E.prot DVA – 2015 – 0014320 del 28/05/2015

Oggetto: procedura di VIA statale relativa al progetto del terminale di stoccaggio e di rigassificazione e distribuzione di GNL di piccola taglia nel porto di Monfalcone e Lisert ed opere connesse. Presentazione osservazioni al progetto.

Oggetto: procedura di VIA statale relativa al progetto del terminale di stoccaggio e di rigassificazione e distribuzione di GNL di piccola taglia nel porto di Monfalcone e Lisert ed opere connesse. Presentazione osservazioni al progetto.

Le due aree IBA 066M Carso (a destra) e IBA 063 delle Foci dell'Isonzo, Isola della Cona e Golfo di Panzano (a sinistra) evidenziate con righe diagonali: si noti come la nuova cassa di colmata e il canneto del Lisert ricadano nell'area di tutela.

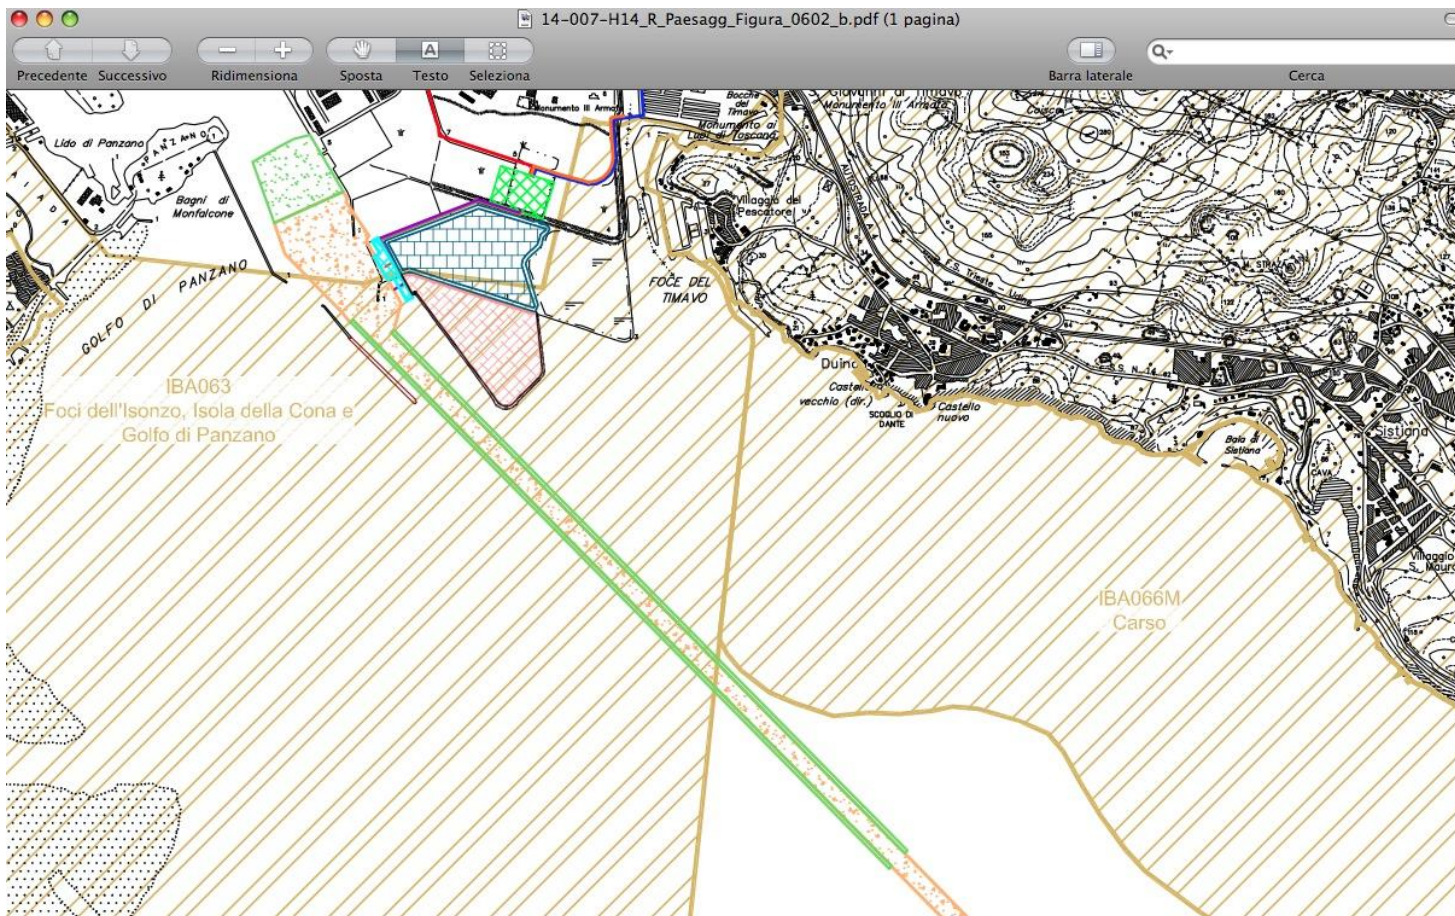
Di assoluta rilevanza è la presenza nel sito oggetto dei dragaggi e dalla nuova cassa di colmata oltre che nel Canneto del Lisert, dell'area IBA 063 "Foci dell'Isonzo, Isola della Cona e Golfo di Panzano" (adiacente all'IBA 066M Carso, lungo la Costiera triestina).
